2. Référencer les spécifications à l'article 01 11 00 Instruction Général, et les suivants :

2 – Détour pour piétons

Figure 1

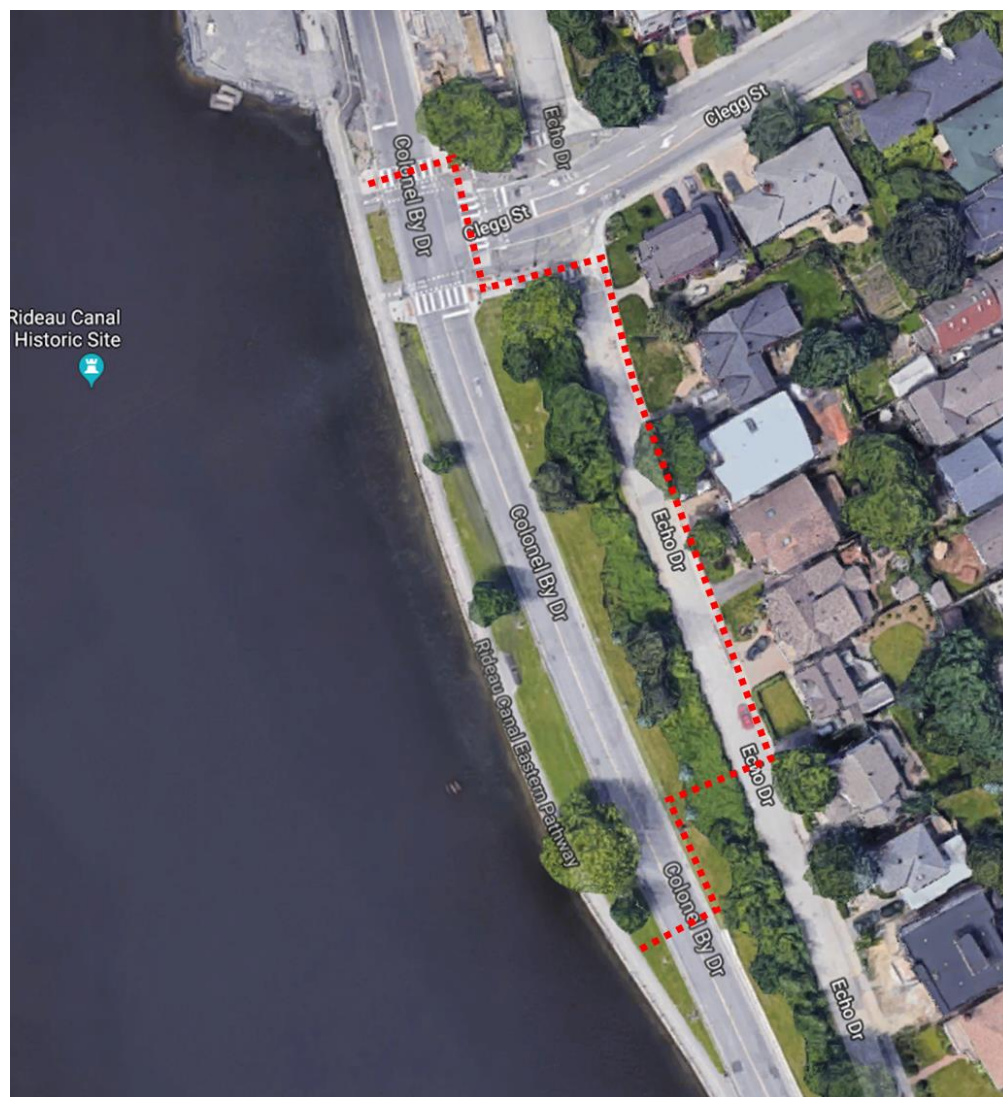
L'entrepreneur doit élaborer et soumettre le plan final du détour pour les piétons et les cyclistes conformément aux indications de la figure 1. Cette figure remplace le plan proposé du détour qui figure sur la page couverture de l'ensemble des dessins de l'appel d'offres. Le plan final du détour doit être élaboré conformément aux règlements et aux normes applicables de la ville d'Ottawa.

1. Enlever les arbustes du terre-plein situé entre la promenade Echo et la promenade du Colonel By sur une largeur maximale de 3 m. Restaurer le terre-plein avec les matériaux d'origine et selon l'aspect initial, puis remplacer les arbustes par des plantes similaires.

2. S'assurer que la partie du détour qui traverse le terre-plein se situe au-delà de la périphérie de feuillage des arbres et protéger les arbres au besoin.

3. La partie du détour qui traverse le terre-plein entre la promenade Echo et la promenade du Colonel By et celle entre la promenade du Colonel By et le canal doivent être asphaltées conformément au devis.

4. Les bordures en béton de chaque côté de la promenade du Colonel By doivent être nivelées au niveau de la partie asphaltée pour permettre de franchir la route plus facilement. Elles doivent être reconstruites après le retrait du détour.

5. La pente maximale de la partie asphaltée doit être de 1:12 (8 %) et celle-ci doit être sans obstacle.
6. Le passage pour piétons de la promenade du Colonel By doit être doté de feux pour piétons qui doivent être coordonnés et interfacés avec les feux de circulation de la rue Clegg afin de réduire au minimum les répercussions sur la circulation et de respecter tous les règlements et toutes les normes de la ville d'Ottawa concernant les passages pour piétons.
